GF11351 ALT. A

G2.9 HIGH PRESSURE OIL PUMP MAGNETIC OIL FILTER UPDATES

Magnetic Filter Installed
Inside Front Engine Cover
Filtre magnétique installé à l'intérieur
du carter de distribution
Filtro magnético instalado dentro
del cárter de distribucción

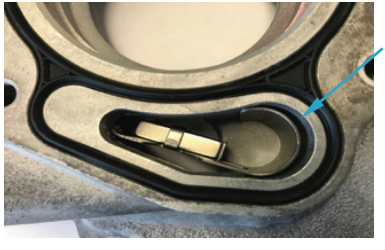
Following the provision by the OEM, now included with each G2.9 series high pressure oil (HPOP) for certain engines will be a new Magnetic Oil Filter. It is required that during the replacement of all these high pressure oil pumps the technician install the new magnetic oil filter into the lower HPOP galley of the rear side of the front engine cover.
Reference photo below for location and orientation of magnetic filter in the correct position:

After completing the proper installation of the new magnetic filter, install the proper high pressure oil pump for the correct application you are servicing. It is imperative this update be installed for longer service life and warranty consideration.
Always refer to the appropriate engine manufacturer's service manual for detailed installation instructions and torque specifications.
